「共の会」事前質問(2025.12.18)

いただいた事前質問につきまして、以下の通り回答いたします。

●イチエフ事故原因追求

図1 評価モデル

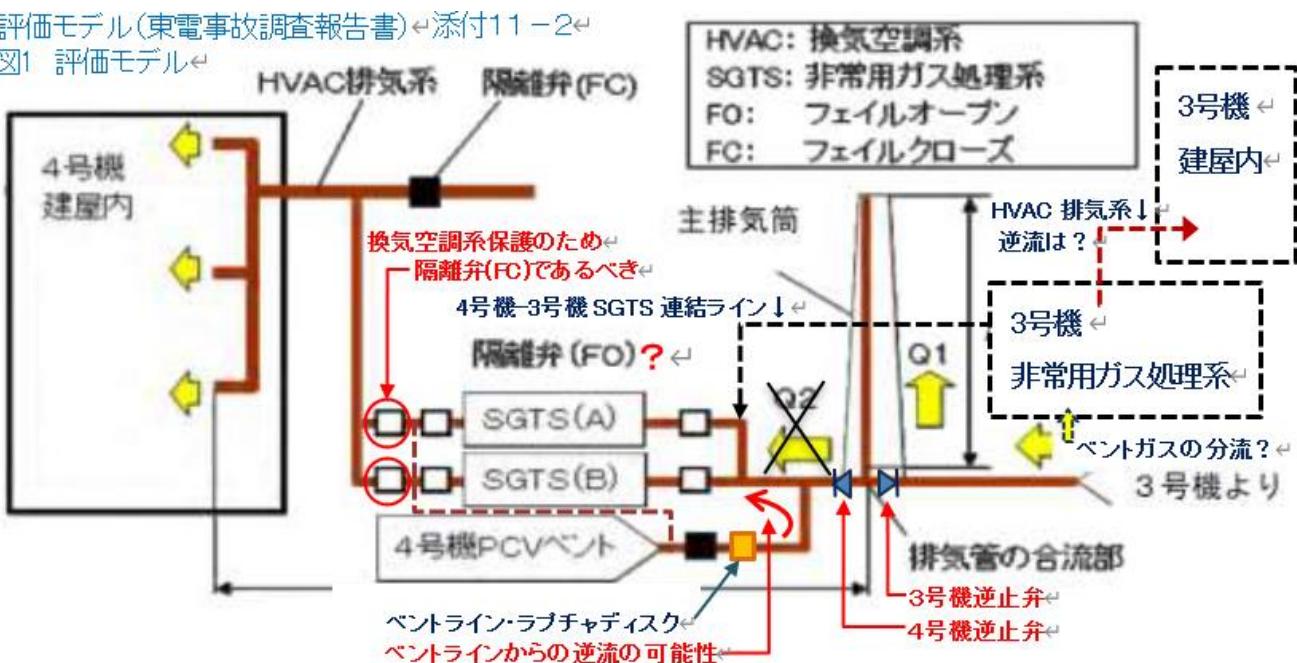
Q4. 4号機水素爆発の原因として 3号機格納容器からのベント流の回り込み（逆流）ルートを考えた場合、設計上は、多重の逆流防止が図られています。物理的に逆流の可能性はないものではありませんか。

- ・3号機のベントが、AO-218弁、耐圧強化ベントラインにて行っているなら、直接排気管の合流部に向い、主排気筒に逃げる。なぜ「①SGTS系の配管を通過する」のですか。図1 元の評価モデルとは違っていませんか。
- ・原子力規制委員会の見解では「3号機で発生した水素が 同号機の格納容器ベントの際、②ベントガスと共に3号機SGTS系の配管から4号機SGTS系の配管を経由して4号機原子炉建屋内に流入（逆流）してきたものと考えられる。」…即ち、「4号機逆止弁」によって、3号機ベントラインから排気管の合流部に向い4号機に逆流する流れ（図：Q2）を否定した上で、SGTS系の配管に回り込み、逆流してきた。…とされています。

3号機の格納容器・圧力抑制室ベント弁の A0-218 弁については、通常待機時 閉/電源喪失時 閉の空気作動弁です。また、ベントは、非常用ガス処理系フィルタトレインを経由しない耐圧強化ベントラインにて行っており、よって添付 11-2(2/2)の図1 評価モデルとなります。

「非常用ガス処理系（SGTS系）を経て排気筒からベントガスを放出する設計です。」は、ベントガスが「SGTS フィルタトレインを通過する」という意味ではなく、「SGTS 系の配管を通過する」という意味です。なお、追記頂いた図のうち、「3号機逆止弁」および「4号機逆止弁」は実際には設置されておりません。

図7. 1 4号機非常用ガス処理系（SGTS） 系統図（概要）

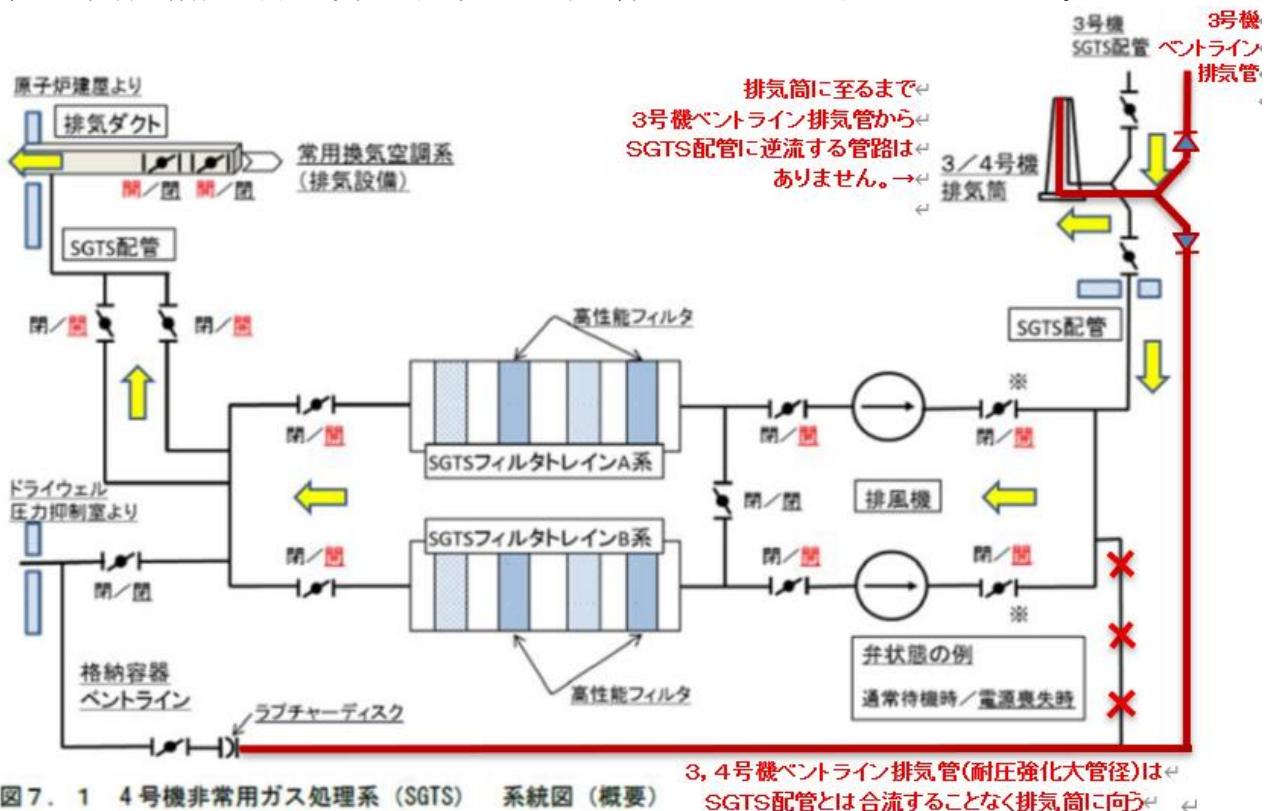
Q1-11. Q4-1. 10月継続質問…（ご紹介の原子力規制庁作成の上図に赤ライン、赤字コメントを記載しました↑）

原子力規制庁作成の上図に追記 赤ライン、赤字コメントを見て回答をください。

非常用ガス処理系は、事故などの場合には、自動的に常用換気系が閉鎖し、非常用ガス処理系が作動を開始することを原子炉設置変更許可申請書に記載しております。事故時に機能する必要があるため、非常用ガス処理系に設置される弁において、建屋からの排気が流れる流路に設置されている弁は、何らかの異常があった時には開（FO：フェイルオーブン）となる設計となっております。

耐圧強化ベントについては、SGTSフィルタトレイン等を迂回する形で設置しており、原子力規制庁作成の下図（図7）に赤色の破線で示しました。なお、黄色の矢印は、前回の共の会にてお示しした3号機からの水素を含むベントガスの流れになります。

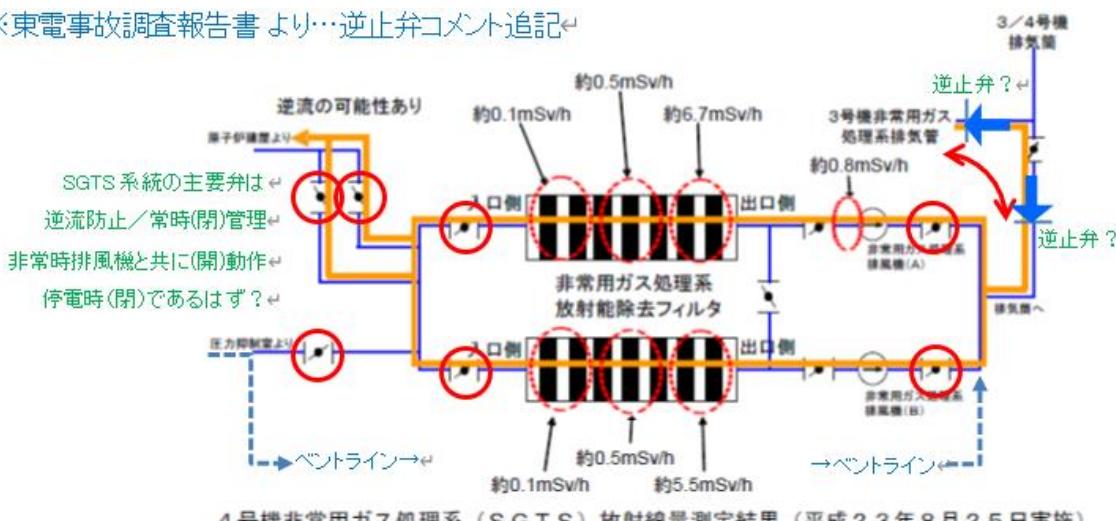
建屋に通じる HVAC -SGTS 非常用ガス処理系は運転をしていない時の通気・逆流を避けるために、隔離弁は（電源喪失時閉／FC: フェイルクローズ）を要します。（又は建屋側に回り込み防止の逆止弁が必要です。）

評価モデルの非常用ガス処理系（SGTS）及びHVAC系との隔離弁は無電圧開（FO: フェイルオープン）で、電源を失った時に開となる隔離弁であれば、異常がない時でも、SGTS電源を切ると排風機が止まり、建屋空調系との「隔離弁」までが開く。（建屋空調系-SGTS-ベントライン-排気筒がつながってしまう。）

又、全電源喪失事故（非常電源を失うと）全ての隔離弁が開き、建屋空調系（人）が放射能汚染域 SGTS-排気筒とつながる。（逆流の危機にさらされる）。非常用系統としてありえない重大な設計ミスではありませんか。

事故責任を伴う非常用設備の設計上の問題点です。設計図書、メーカご確認の上、回答を頂けませんか。

非常用ガス処理系は、事故などの場合には、自動的に常用換気系が閉鎖し、非常用ガス処理系が作動を開始することを原子炉設置変更許可申請書に記載しております。事故時に機能する必要があるため、非常用ガス処理系に設置される弁において、建屋からの排気が流れる流路に設置されている弁は、何らかの異常があつた時には開（FO: フェイルオープン）となる設計となっております。

図1 評価モデル

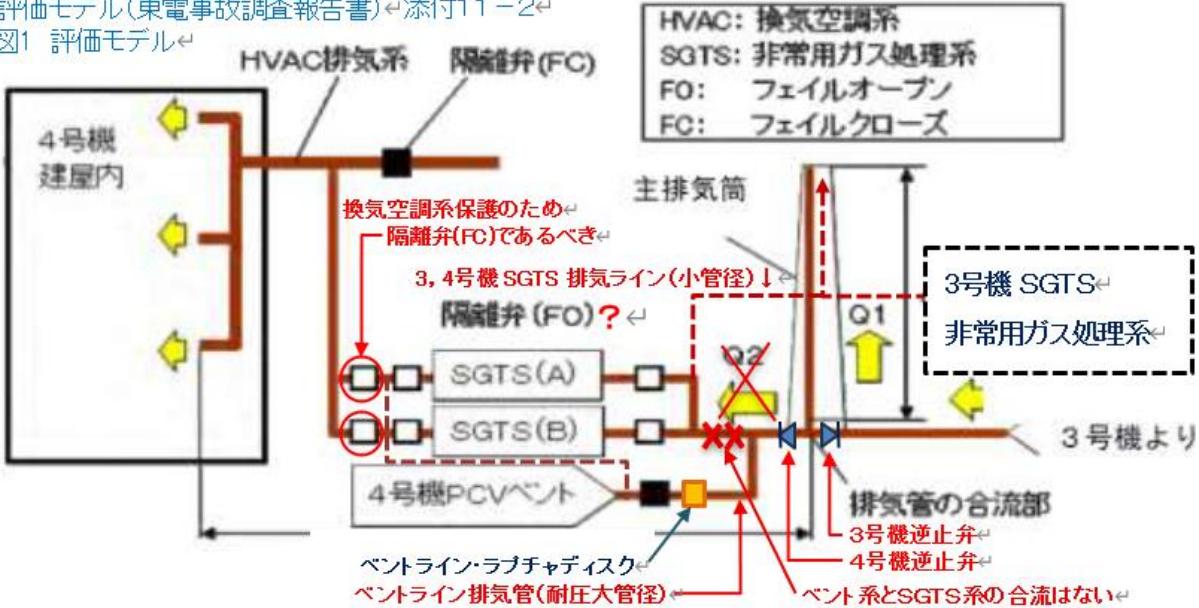
Q1-12. Q4-2. 10月継続質問…（逆流量）評価モデルの再構成が必要です。排気筒内の構造次第ですが、大気に逃げる流れの中で、小管径SGTS系への逆流が生じるのか。逆流量水素が4号機爆発の要因になり得るのか。「3号機から4号機原子炉建屋へ流入した割合の評価」に、改訂・再評価が必要ではありませんか。

流れ込み評価にあってはご指摘のような配管径による効果についても評価式に含めています。また、より詳細に配管をモデル化し解析コード(GOTHIC)を用いて評価を実施した場合にはベントガスの約35%が4号機に流れ込む結果となりました。(「未解明報告書添付資料3-10」)

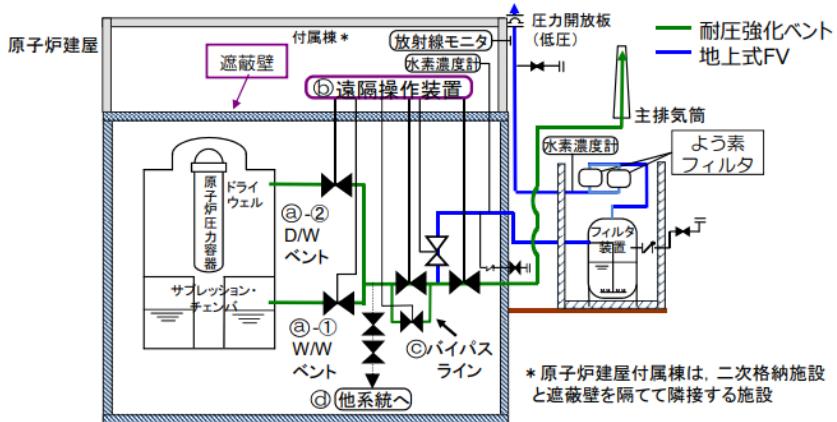
(格納容器損傷を回避する) 圧力抑制室 (S/C) プールスクラビングベント、人が手を出せない過酷状況下には

電源・ユーティリティに頼らない自動安全弁ベントラインが環境を守る最終手段ではありませんか。

格納容器の破損防止対策として、ご提案のような自動安全弁・ベントラインの対策等は検討しておらず、フィルタベント操作に関しては、下図の通り、電源喪失時においても、バックアップとして、原子炉建屋内の非管理区域で、管理区域内に比べ容易にアクセスでき、事故時の放射線影響少ない場所において、手動にて遠隔操作が可能となっております。)

参考3：格納容器ベント操作の遠隔手動操作

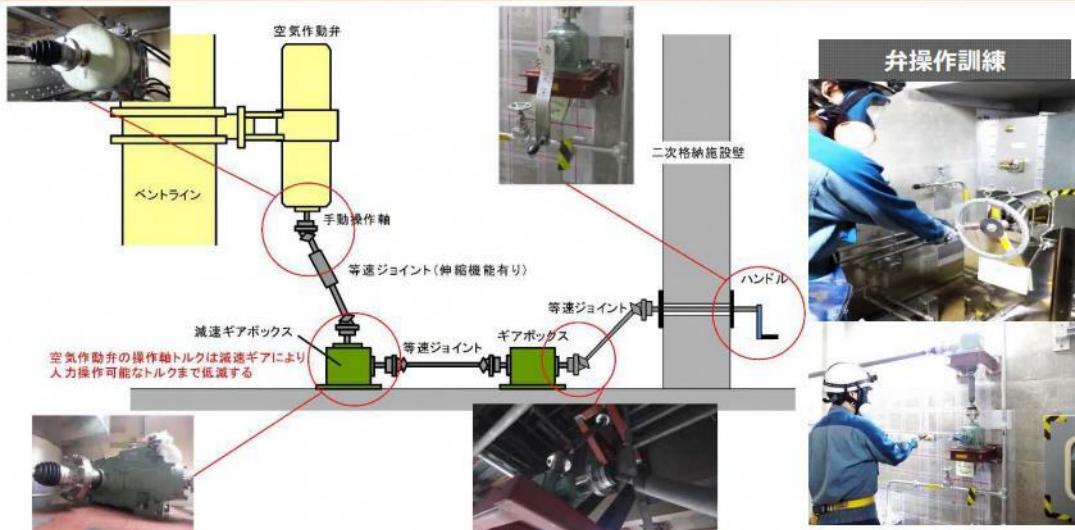
Q1-19. Q6-1. 8月継続質問（参考3：FV設備の概要／人力遠隔操作のリスクを指摘…回答をください。）過酷事故・地震が引金であれば原子炉建屋の気密は損なわれ、行動ルートを含め線量が上がるリスクが高い。

Q1-20. Q6-1. 12月継続質問 (参考3:FV設備の概要／人力遠隔操作のリスクを指摘…回答をください。) 全ての設備機能が損なわれるフクシマを経験してなお、運転員を不明の死地に送る設備でよしとするのですか。過酷事故・地震が引金であれば原子炉建屋の気密は損なわれ、行動ルートを含め線量が上がるリスクが高い。遮蔽壁及び同貫通部の気密が保たれる保証はありません。非管理区域が命の保証になりますか。遠隔装置が外れる・壊れる、地震の中で満足に動かせるのか。逆に弁本体の支障となるリスクが生じます。

ALPS 处理水放出口（海域）監視 3 測定点の調査結果グラフの抜粋

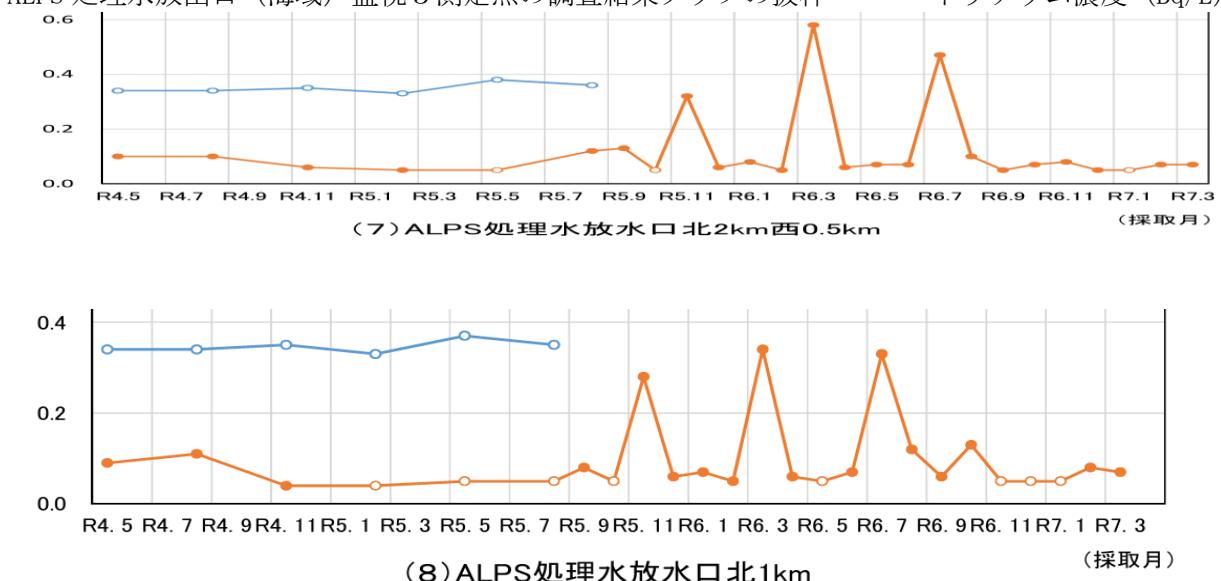
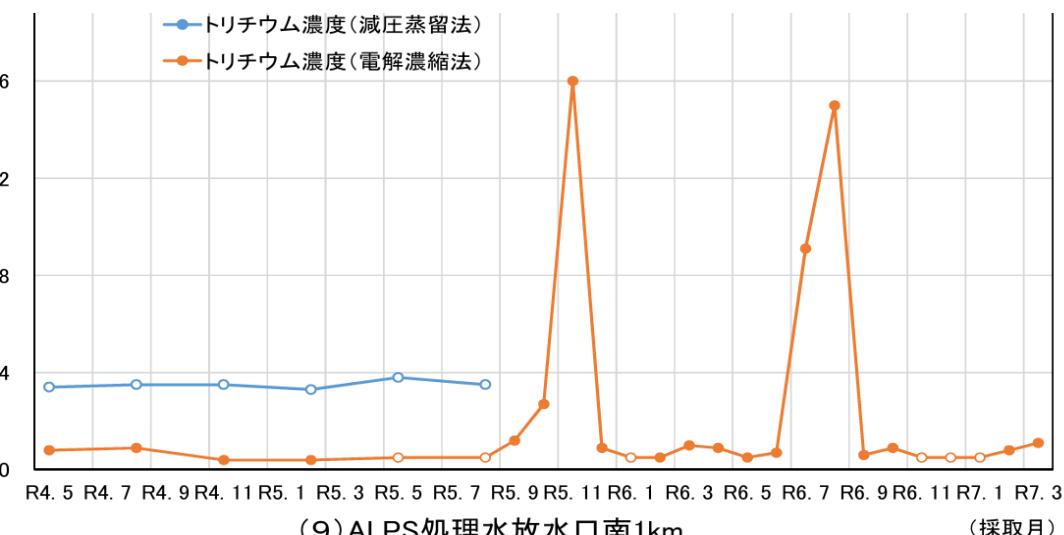
Q1. ALPS 处理水及び希釈海水の海洋放出によって放出口海域に汚染影響が現れていませんか。
令和4年、処理水放出口の監視海域3測定点が共にセシウム137濃度_0.01Bq/L以下に収束しています。
令和5年、ALPS 处理水放出準備から放出開始以降、従来にない上昇傾向が観測されています。

Q2-1. Q1-1. 10月継続質問 (2022 令和4年の収束状況には戻らない、影響は明らかではないですか。)
令和6年4月以降も 0.01Bq/L 以上が観測されています。(2025 令和7年5月、放水口南 1km_0.027Bq/L) 下がったと見えるのは海流により更に外洋を汚染することであり、繰返し新たな汚染が加わっています。桁違いに濃度の高い ALPS 处理水 (0.5Bq/L) 及び同時に大量の希釈海水 (~1Bq/L) の放出を続ける限り、やっと収束が見えてきた令和4年、さらに事故前の海には戻れないのではありませんか。

TEPCO 2025/7/3 ALPS 処理水海洋放出の状況について より / 希釈海水の Cs137 濃度推移

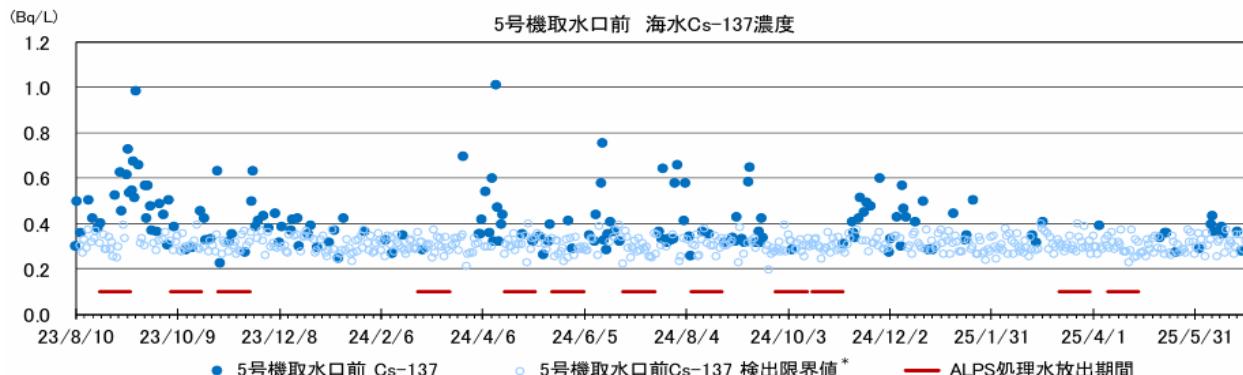
事故原発周辺の桁違いに高濃度の放射性物質を外洋に投棄することを正当化できますか。

Q2-7. Q3-1. 12月継続質問 (希釈水で放出海域を汚染するのは、論外ではありませんか)
東電自らの放出濃度計算式で、希釈水の濃度はゼロであるべき、ALPS処理水以外の放射性物質を加えない、
希釈の原則を示しています。(Cs137 例： 0.01Bq/L 放出海域に対し、上回る希釈水であってはなりません)
事故の影響が残り、気象・海象等の影響も加わり上昇が観測される取水（口）は希釈に不適ではないですか。ALPS処理水の一千倍の放射性物質を同海域に放出しながら「十分低い」と言える検証はどこにありますか。

福島県殿の海水と海底土のデータ

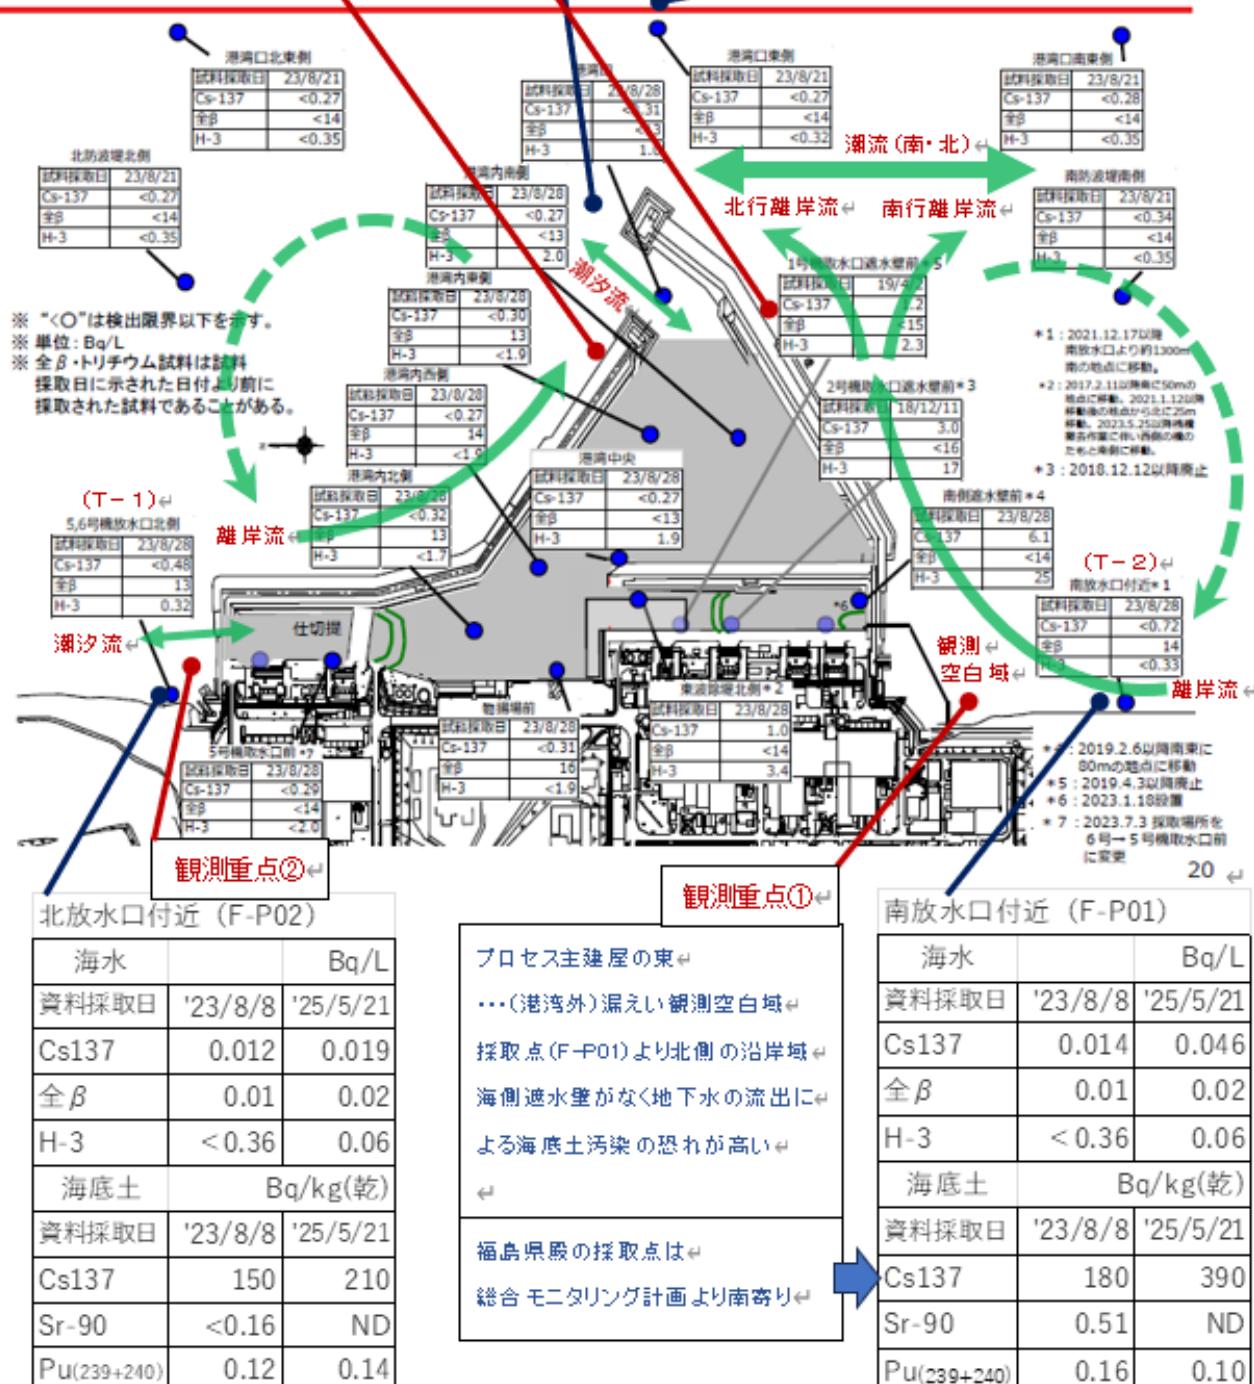
総合モニタリング計画は周辺海域の汚染実態の把握に海水と海底土の分析結果を併せて監視・分析することを求めています。

(離岸流に洗われる)環境観測空白域
堤防外縁の生態系汚染は外洋に連なる

*前掲の図に示す（離岸流に洗われる）重点4箇所【①南放水口より防波堤近傍、②北放水口より防波堤近傍、③北防波堤外縁、④南防波堤外縁】…各々、防波堤側から消波ブロックを越えてブリッジを延ばし、陸から安全に、恒久的に且つ定点で、海水および海底土を採取できる施設が必須ではないですか。
